Onderwerp Besluit weigering tijdelijke omgevingsvergunning (BOPA)

Op 14 maart 2026 hebben wij uw aanvraag voor een tijdelijke omgevingsvergunning voor de duur van maximaal 10 jaar ontvangen voor het legaliseren van een fietsenberging in de voortuin op het adres Terweeweg 77 in Oegstgeest.

Fietsbox voortuin

1. Foto's tuin:

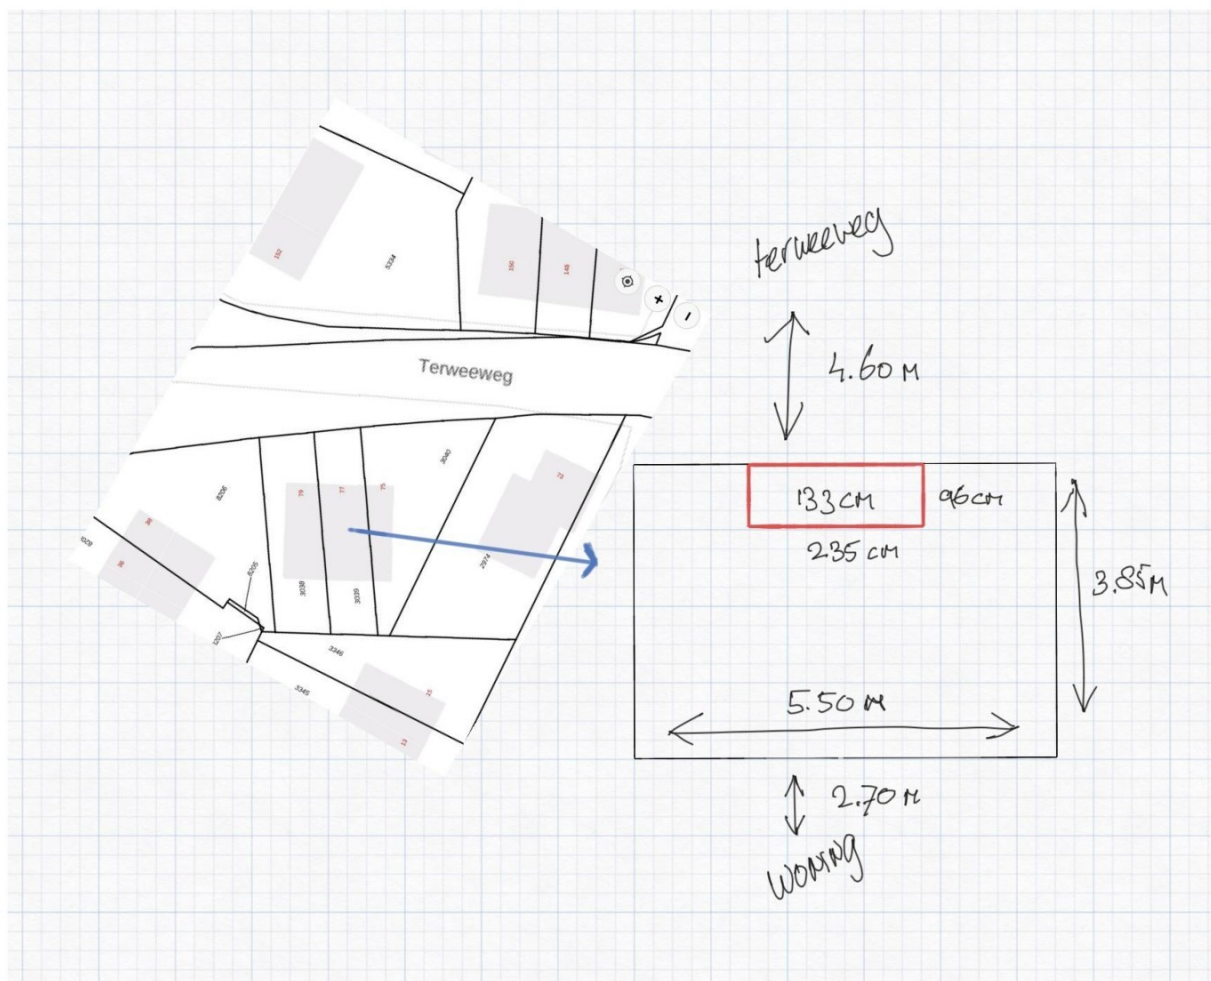
Volgens uw opgaaf en tekening heeft de fietsenberging de volgende afmetingen: L 2,35 m x B 0,96 m x H 1,33 m¹ (hoogste punt tuinzijde), hetgeen resulteert in een oppervlakte van 2,26 m².

De fietsenberging grenst nagenoeg direct aan zijde openbaar gebied (achter het groene haagje) en de afstand tot de voorgevel bedraagt 2,70 meter.

Omdat uw achtererf niet bereikbaar is vanuit het openbaar gebied via een brandpoort komt u in beginsel in aanmerking voor het bouwen op het voorerf. Echter voldoet de nu gerealiseerde fietsenberging niet aan de gestelde richtlijnen. De fietsenberging is namelijk op een afstand van minder dan 1 meter van de openbare weg (aangrenzend trottoir) en ook niet in de zijdelingse perceelgrens gebouwd. Daarnaast ontbreekt de groene inpassing en een dak met (sedum)begroeiing. Kortom: de in de voortuin gerealiseerde fietsenberging voldoet op meerdere onderdelen niet aan de gemeentelijke richtlijnen.

Ondanks dat wij erkennen dat de zonder omgevingsvergunning gerealiseerde fietsenberging in de voortuin een vergroting van het woongenot oplevert is er voor onderhavige locatie niet wenselijk om de fietsenberging in uw voortuin op deze positie te plaatsen. U kunt in onze ogen met beperkte aanpassing namelijk wel aan de gestelde richtlijnen voldoen.

Gelet op voorgaande overwegingen achten wij, ook na heroverweging van de richtlijnen, het verlenen van de gevraagde tijdelijke omgevingsvergunning niet verenigbaar met een evenwichtige toedeling van functies aan locaties en kunnen wij niet instemmen met het voorgestelde plan voor de fietsenberging in de voortuin. De fietsenberging kan door verplaatsing en aanpassingen naar ons oordeel namelijk voldoen aan de gestelde richtlijnen.
